OGGETTO: **Procedura di Autorizzazione Unica Regionale sul progetto del parco eolico denominato "Cascinassa" in Comune di Cairo Montenotte (SV)**

- **Chiarimenti volontari in merito alla "Relazione Geologica Cascinassa Comune di Savona" consegnata via pec il 27/02/2019 –**

NOTA DI CHIARIMENTO GEOLOGICO

"ALLEGATO A"

Fig. 1 - Stralcio Piano di Bacino Letimbro, carta di franosità.

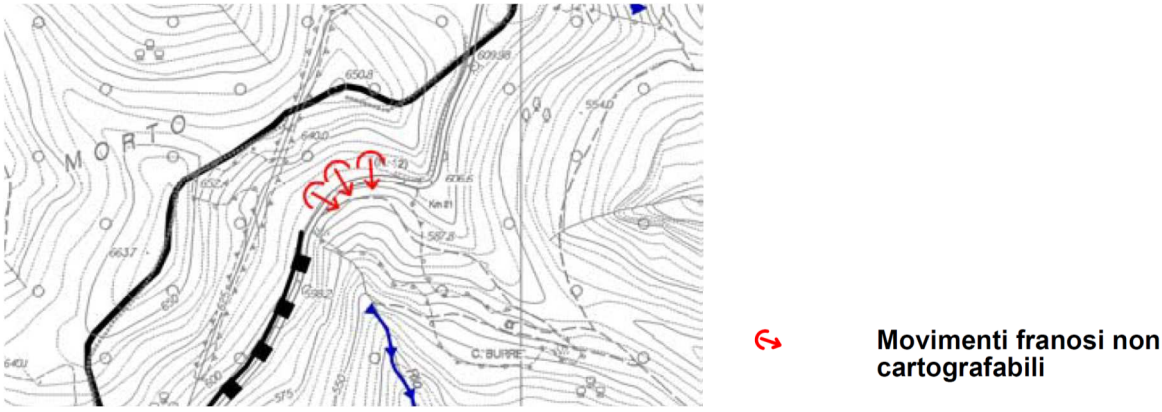
In Figura 1 viene riportato lo stralcio della carta della franosità reale del Piano di Bacino Letimbro: il movimento franoso risulta di piccola entità e non risulta classificato e neppure cartografabile.

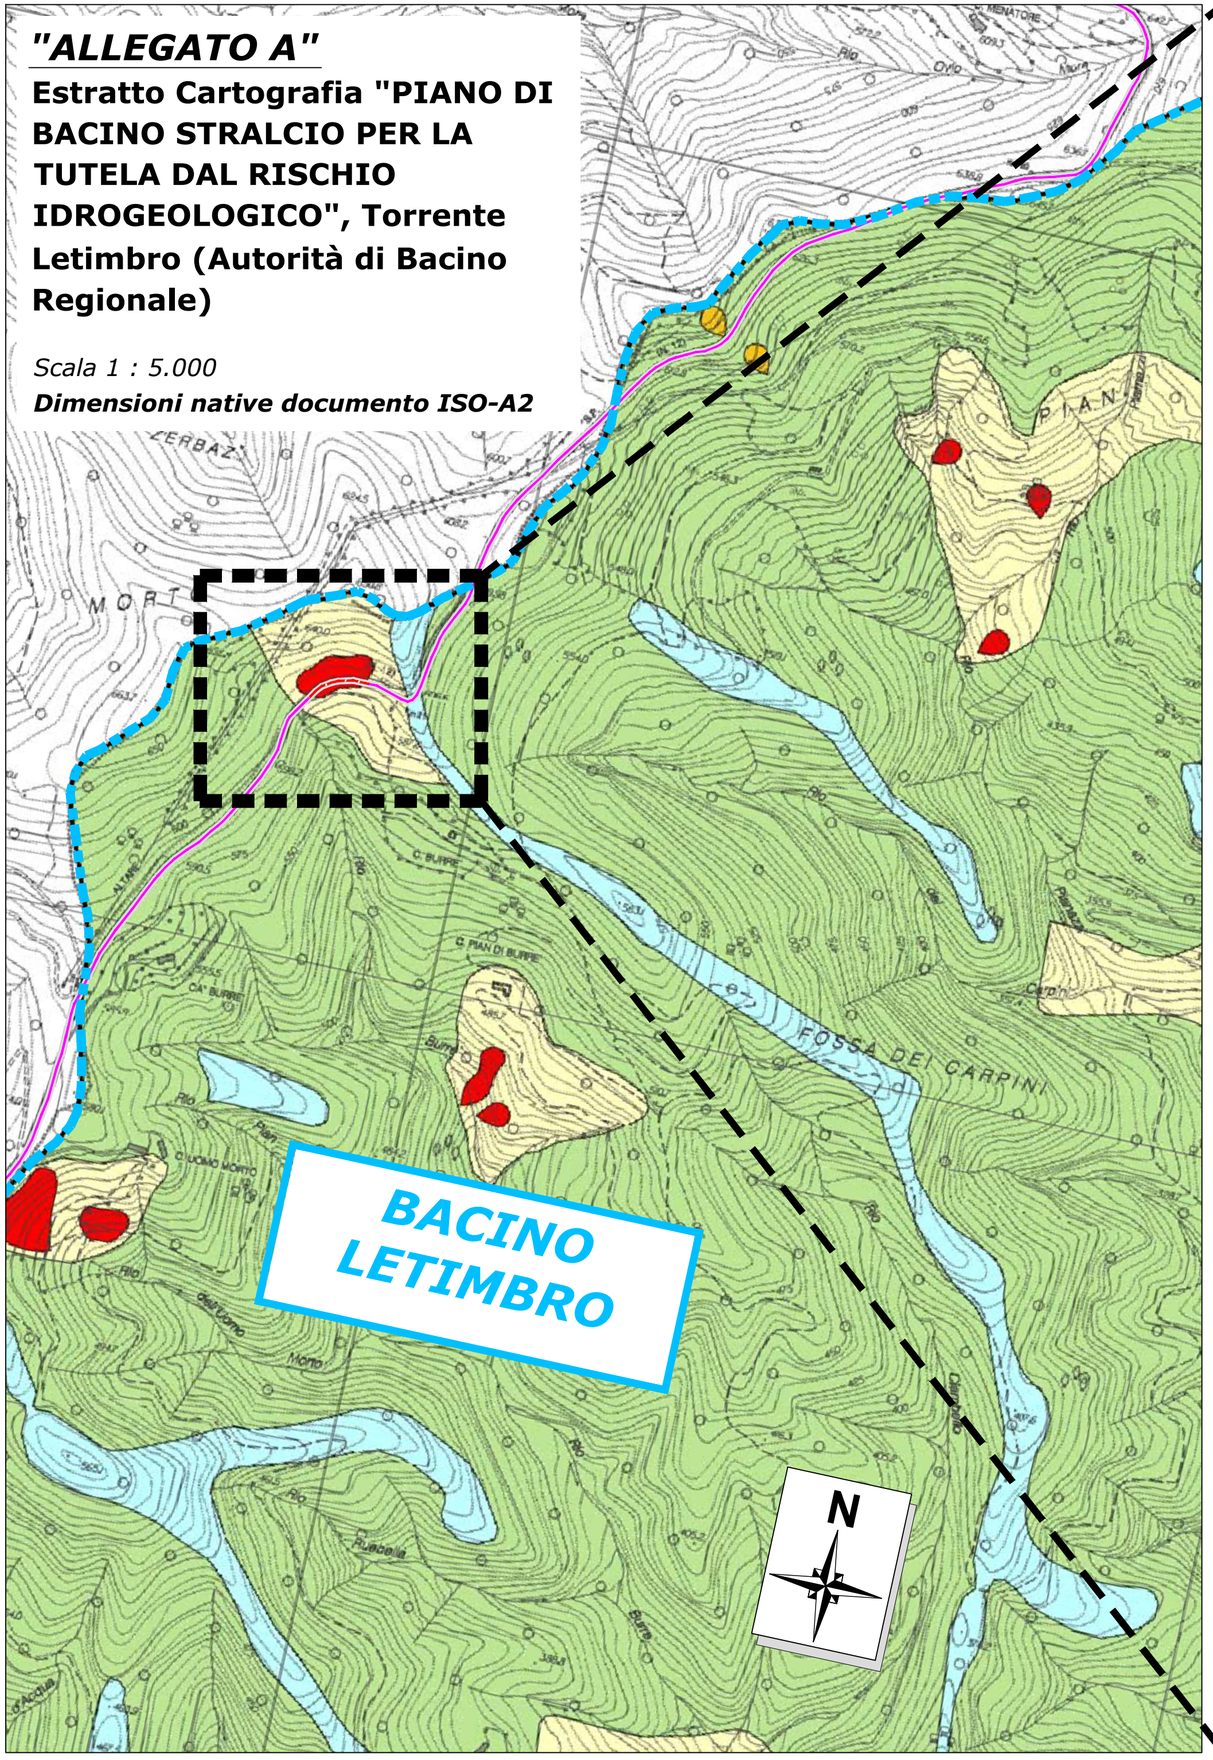
Nell'Allegato A è evidenziata in rosso l'area a suscettività al dissesto molto alta Pg4 (rif. Carta della Suscettività al dissesto del Piano di Bacino del Torrente Letimbro), in magenta il tracciato dell'elettrodotto interrato che corre lungo la Strada Provinciale SP12 ed in rosso tratteggiato il tratto dell'elettrodotto interrato che percorre la SP12 nell'area Pg4.

L'osservazione del Piano di Bacino del Torrente Letimbro ha evidenziato che un tratto di circa 60 metri di elettrodotto che passa lungo la strada asfaltata esistente SP12, al Km 21, attraversa un area a suscettività al dissesto molto alta (Pg4). Lo stesso Piano di Bacino inserisce il medesimo tratto di strada in area a rischio geomorfologico molto moderato (Rg1).

Visto il tipo di intervento e sulla base delle considerazioni fatte si reputa che le opere a progetto non peggiorino le condizioni di dissesto del settore.

TRATTO ALL'INTERNO AREA PG4

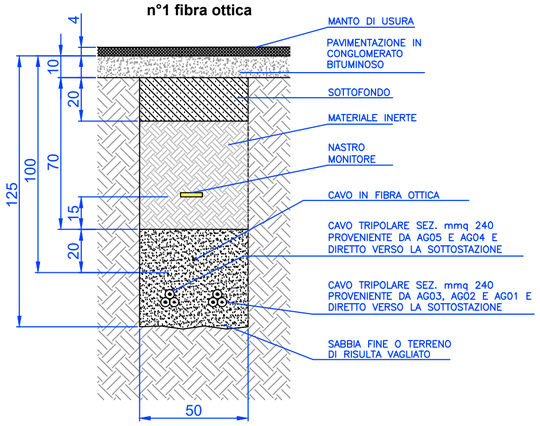
Nella sezione sottostanti sul tratto in area a dissesto si forniscono gli opportuni accorgimenti tecnici e costruttivi tali da garantire la sicurezza dell'esercizio delle funzioni a cui sono destinate le opere, come da indicazioni impartite dal Dott. Geol. Gabriele Civardi, riportate al Punto (2), Par. 7.1, della "RELAZIONE GEOLOGICA E GEOTECNICA – Cavidotto e viabilità ricadenti in territorio comunale di Savona"
